Nota van Beantwoording

*Reactie op ingediende zienswijzen
tegen ontwerp-peilbesluit
Reeuwijkse Plassen
en Twaalfmorgen*

Corsa nummer: 17.067343

VV besluit 27-09-2017

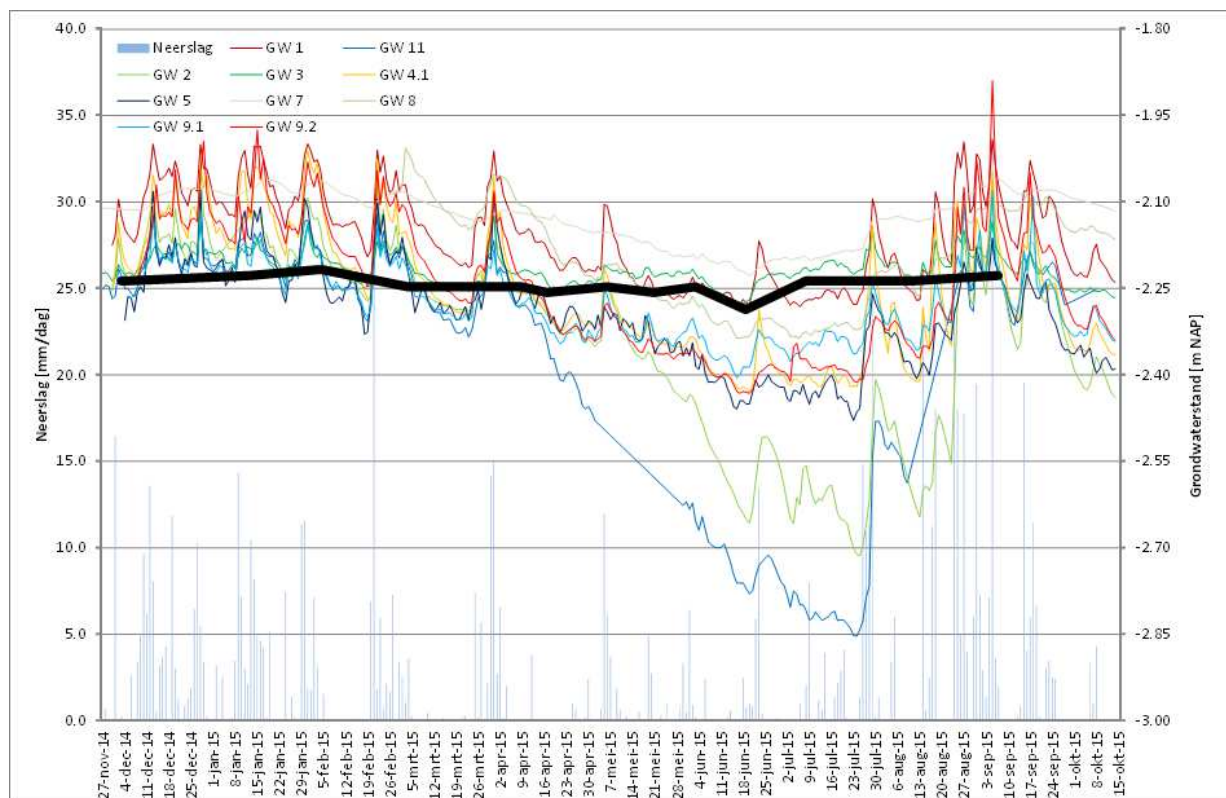
De VWR ziet maaiveldddaling als het grootste risico van dit peilbesluit en wijst onder andere op recente ophoging van de Zoutman waar maaiveldddaling zichtbaar aan de orde zou zijn. Eigenarenvereniging De Sluipwijkse Plassen vraagt in dat kader ook om aandacht voor opstallen die op staal zijn gefundeerd of rusten op houten palen die op kleef staan. De vrees bestaat dat door langdurig in stand houden van de ondergrens het grondwaterpeil zakt en tot maaiveldddaling leidt.

Als gevolg van een neerslagoverschot in natte perioden (winterseizoen) vindt er opbolling van de grondwaterstand tussen de watergangen plaats. Zie hiervoor onderstaand schematisch profiel van de grondwaterstand tussen twee sloten. In deze situatie vindt er grondwaterstroming plaats van het perceel naar de watergangen, of te wel: de sloten hebben een drainerende werking en voeren dus water af.

In droge perioden (zomerperioden) zakt de grondwaterstand uit door verdamping en kan de grondwaterstand lager zijn dan het oppervlaktewaterpeil. In die situatie vindt er waterstroming plaats vanuit de watergangen naar het perceel.

Beide situaties zijn in de volgende figuren schematisch weergegeven.

Mede door eigenschappen van de ondergrond wordt bepaald hoeveel water tussen het perceel en de watergangen kan worden uitgewisseld. In slecht doorlatende gronden (zoals de veengronden rond de Reeuwijkse Plassen) is de uitwisseling beperkt en staat alleen een strook van enkele meters onder directe invloed van het oppervlaktewaterpeil. Op grotere afstand van de watergangen (meer naar het midden van de percelen) wordt de invloed van neerslag en verdamping veel groter dan dat van oppervlaktewaterpeilen en is er ook meer dynamiek in grondwaterstanden dan in oppervlaktewaterpeilen.

Dat de theorie klopt blijkt ook uit metingen die rond de Reeuwijkse Plassen in Sloene en in het kader van de participatieve monitoring ter voorbereiding op het peilbesluit zijn uitgevoerd. Op een aantal locaties zijn metingen dicht bij het open water van de Plassen uitgevoerd (afstand circa 10 á 15 m tot het openwater) en op deze locaties blijkt de invloed van neerslag en verdamping al veel groter dan dat van wisselingen in het oppervlaktewaterpeil. Er zijn metingen gedaan waarbij de fluctuaties in

grondwaterstanden (tussen de seizoenen) tot wel 0,8 m bedraagt. Dit terwijl de fluctuatie in het oppervlaktewaterpeil in diezelfde periode maximaal 0,1 m bedraagt. De grondwaterstand zakt in droge perioden tot wel 0,7 m onder het oppervlaktewaterpeil uit (er verdampt op dat moment dus meer water, dan dat er vanuit de plassen kan worden aangevuld, als gevolg van de relatief slecht doorlatende ondergrond).

Ter illustratie is hierboven een combinatie weergegeven van grafieken met grondwaterpeilmetingen (gekleurde lijnen GWx) en de oppervlaktewaterpeilen (zwarte lijn, voor de leesbaarheid beperkt tot de reeks van meetlocatie OW10).

Hieruit blijkt dat er vrijwel geen relatie is tussen het oppervlaktewaterpeil in de grondwaterstand in de gebieden rond de Reeuwijkse Plassen. Dit is vooral het gevolg van de samenstelling van de ondiepe ondergrond. Dat het oppervlaktewaterpeil langdurig op de ondergrens van het flexibel peilbeheer staat, heeft dus ook geen invloed op de laagste grondwaterstand die optreedt. Die laagste grondwaterstand wordt veel meer bepaald door de mate en duur van een droge periode.
